Nr postępowania: BRI.271.1.2023

WYJAŚNIENIA TREŚCI SWZ

Do postępowania o udzielenie zamówienia publicznego prowadzonego w trybie podstawowym bez **przeprowadzenia** negocjacji pn.: „Rewitalizacja obszaru i budynków zdegradowanych w miejscowości Terpentyna”

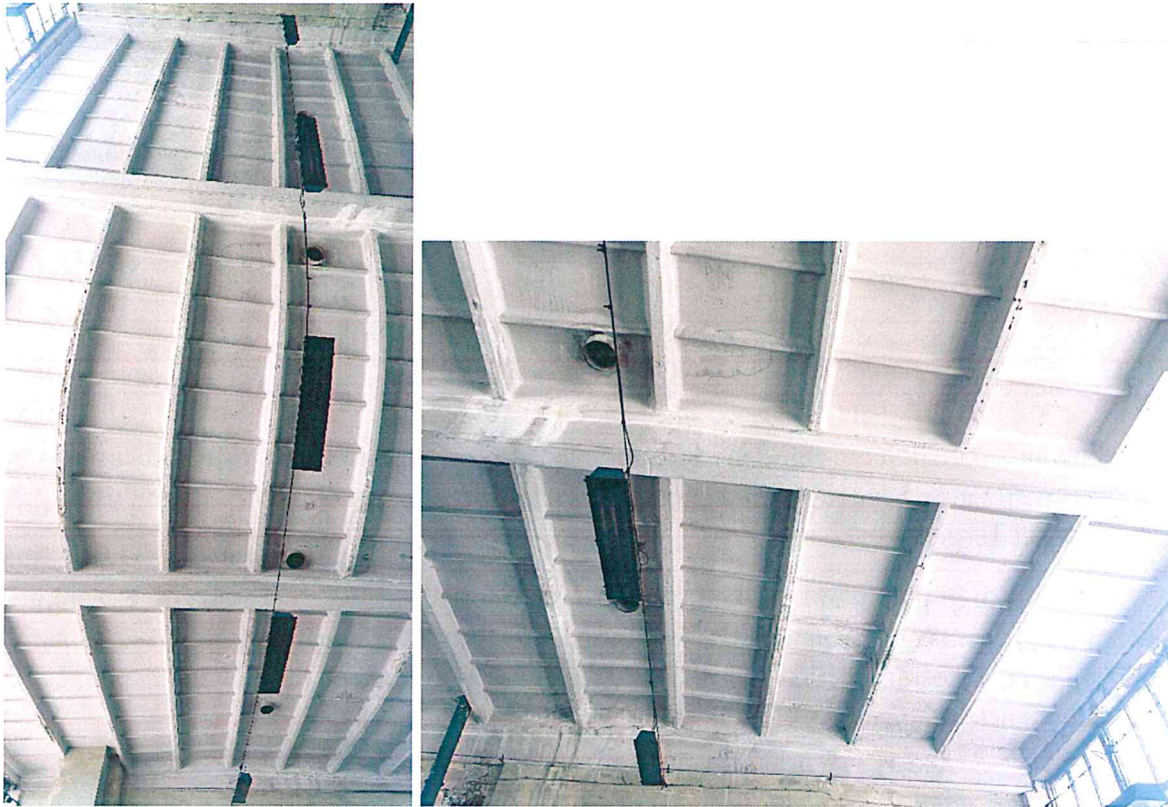
2. Poz. 2 p.r. demontaż dźwigara prefabrykowanego - wnoszę o dołączenie rysunku dźwigara oraz określenie rodzaju materiału z jakiego jest wykonany.

Zamawiający nie posiada archiwalnej dokumentacji. Wg. pomiarów dźwigar ma wymiary:

Dźwigar prefabrykowany, żelbetowy.
